Planänderung gem. § 76 Abs. 2 VwVfG

Stadtbahn Benjamin-Franklin-Village

1. PLANÄNDERUNG

Bf Bensheimer Straße
Lageplan Planung

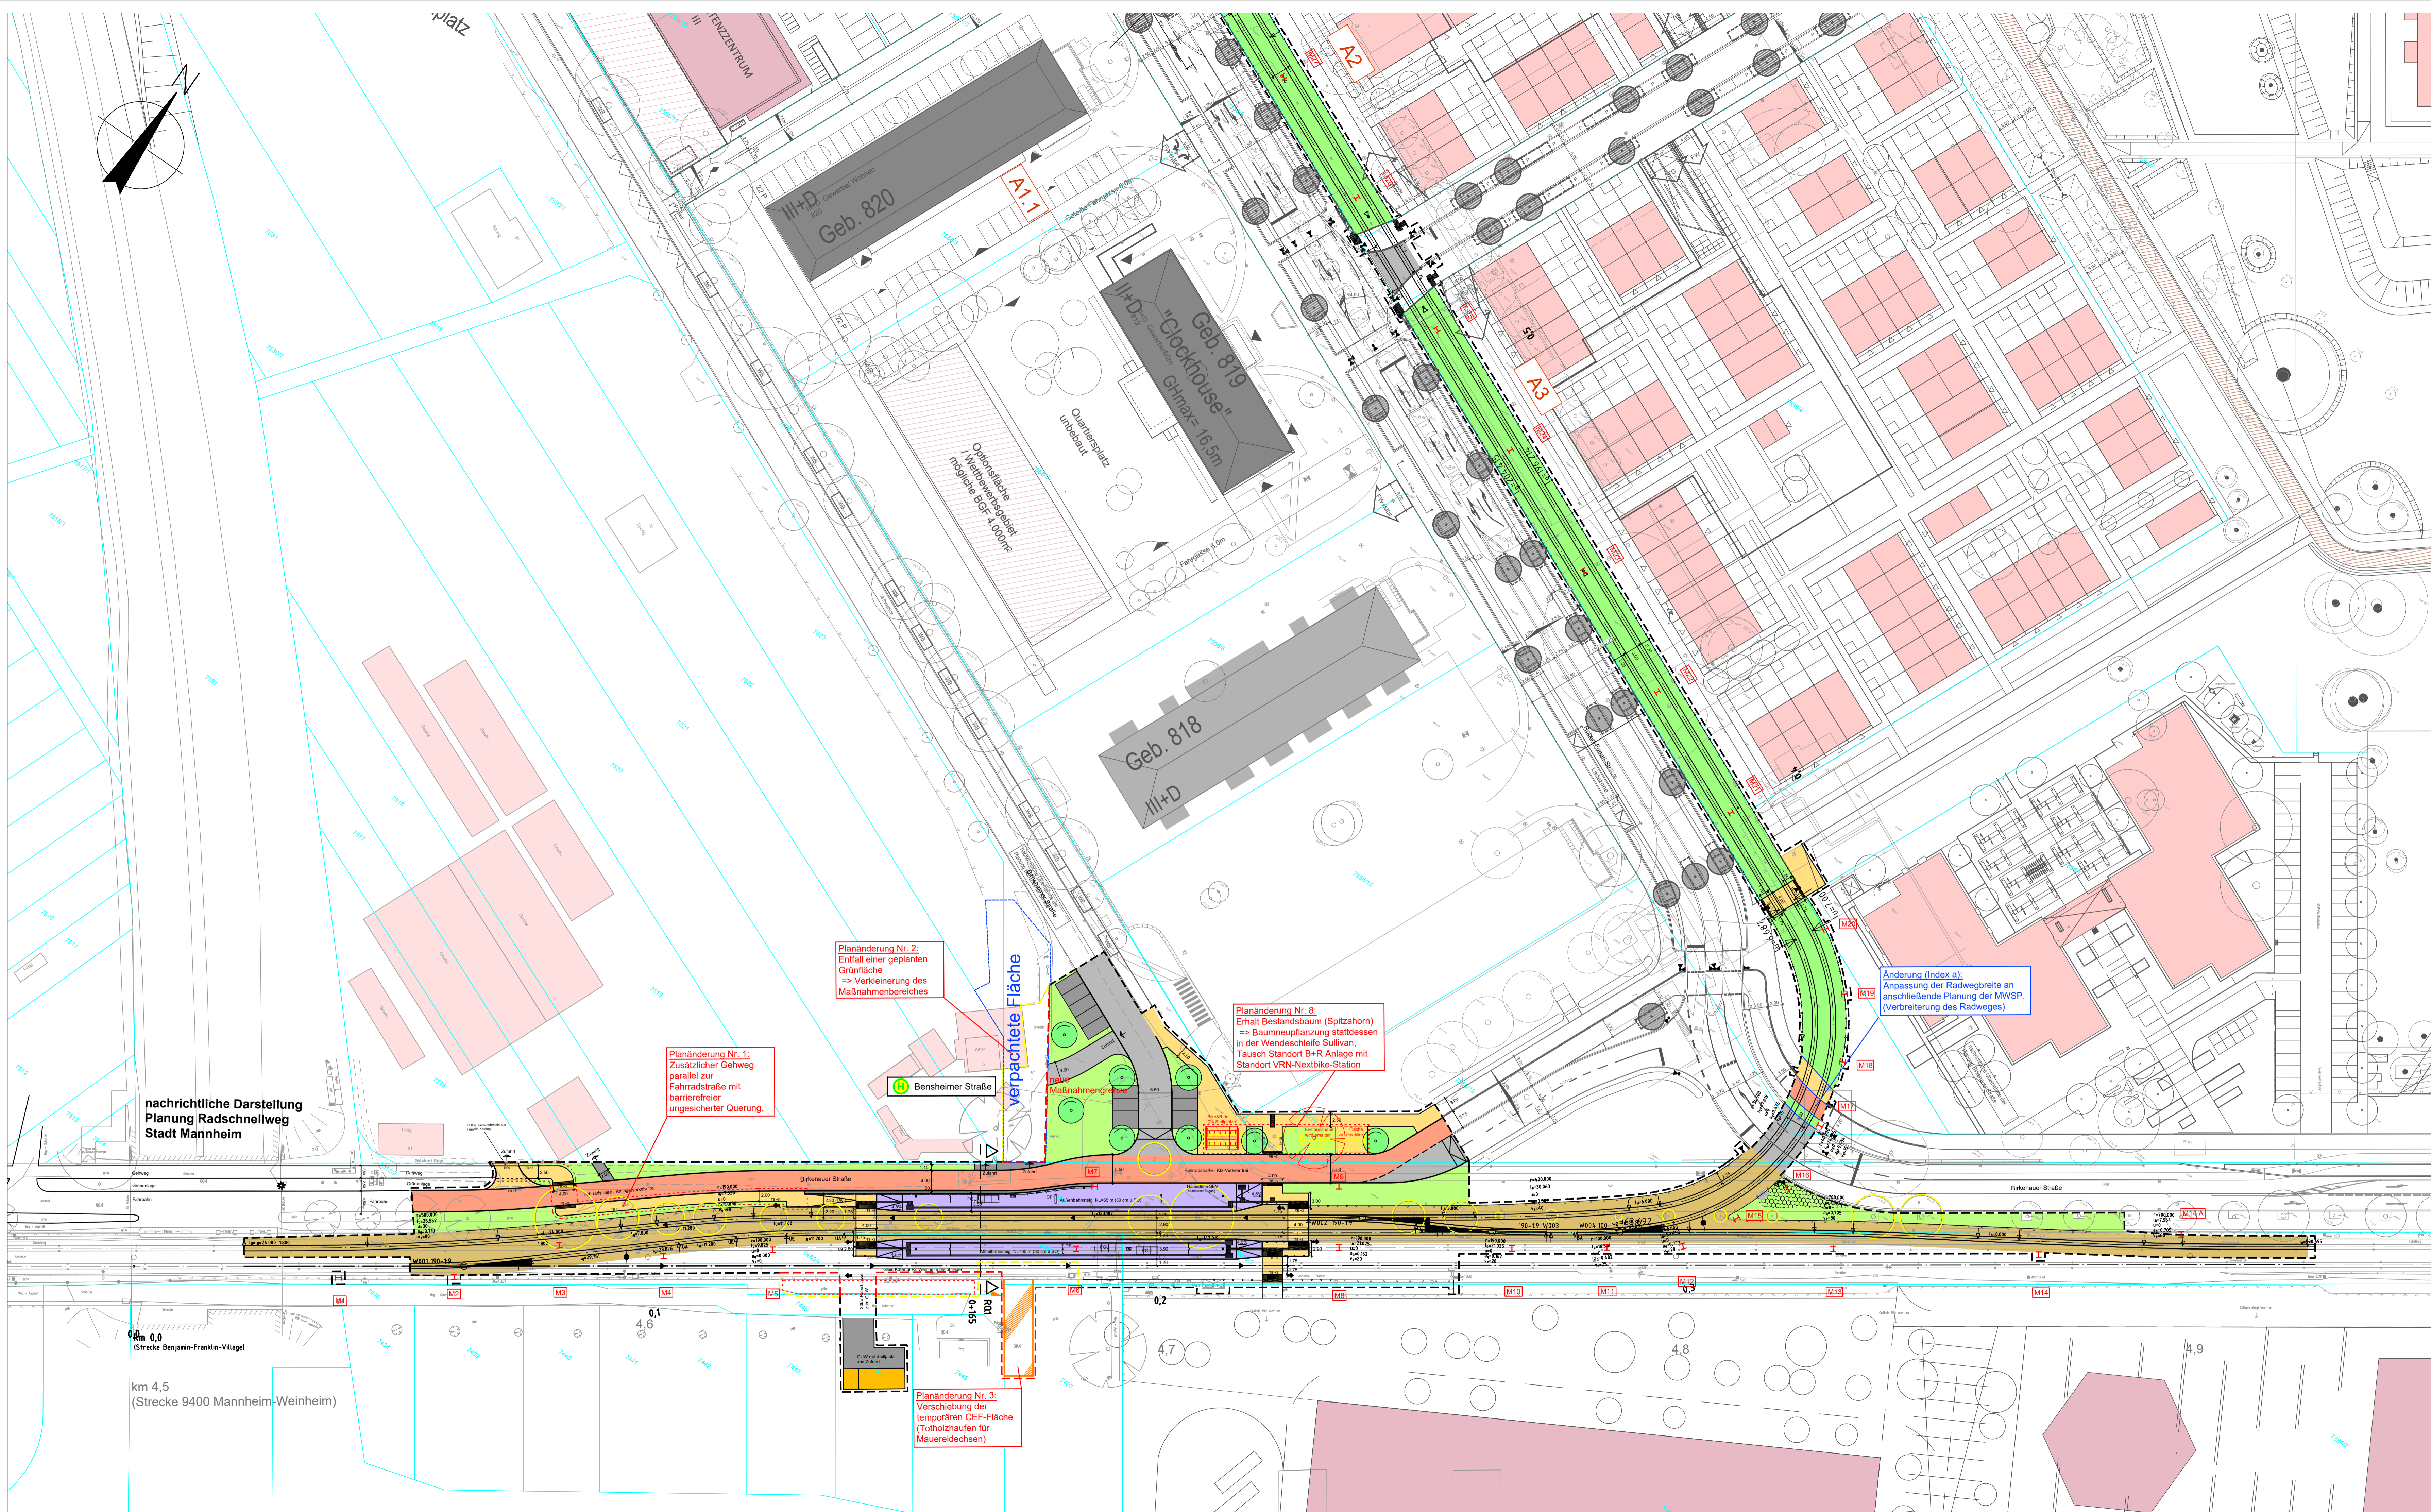
a	Gleisplanung Birkener Straße/Breite Radwegquerung an Planung MWSP angepasst	08.07.2022	Bnt
Nr.	Änderung bzw. Ergänzung	Datum	Name
